燃料試験施設LOCA試験装置仕様変更に係 る使用前確認申請について

令和5年7月10日

国立研究開発法人日本原子力研究開発機構
原子力科学研究所 臨界ホット試験技術部

現在設置されているセル内のLOCA試験装置

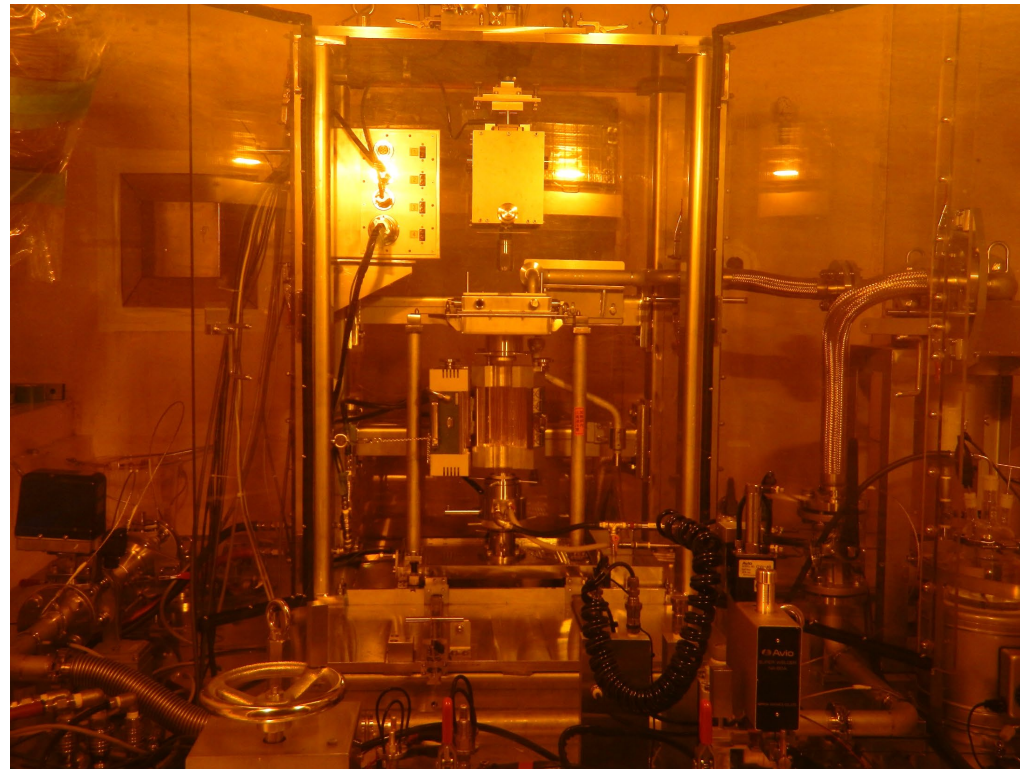
・ 雰囲気温度～1200℃時については、最高使用温度として1200℃を超えない運用としていたが、試験条件の変更により今回最高使用温度を1250℃に変更した。また、雰囲気温度を最高使用温度と記載を変更した件については、原子力科学研究所内における使用変更許可申請書としての用語の横並びのための変更である。

・ 加熱炉の最大加熱温度（1400℃）で試験時間（10分間）保持した場合であっても、加熱炉外側面の最高温度は約40～50℃程度に留まり、1200℃から1250℃における加熱炉外側面の温度上昇は数℃である。さらにLOCA試験装置の主要構造部及びLOCA試験装置が設置されているβγコンクリートNo.5セルは金属材料等の不燃性又は難燃性材料で構成されているため、火災・爆発の発生のおそれはない。

・ 上記のとおり、加熱温度変更においても火災・爆発のおそれはないことから安全機能に係る設計変更はない。そのため安全機能の設計変更に係る工事もない。

本件について使用前検査は実施するが、変更箇所について技術基準に係る変更はなく、核燃料物質の使用等に関する規則第2条の6第5号の「保全上支障のない変更」にあたるため、使用前確認を要しないと考えている。
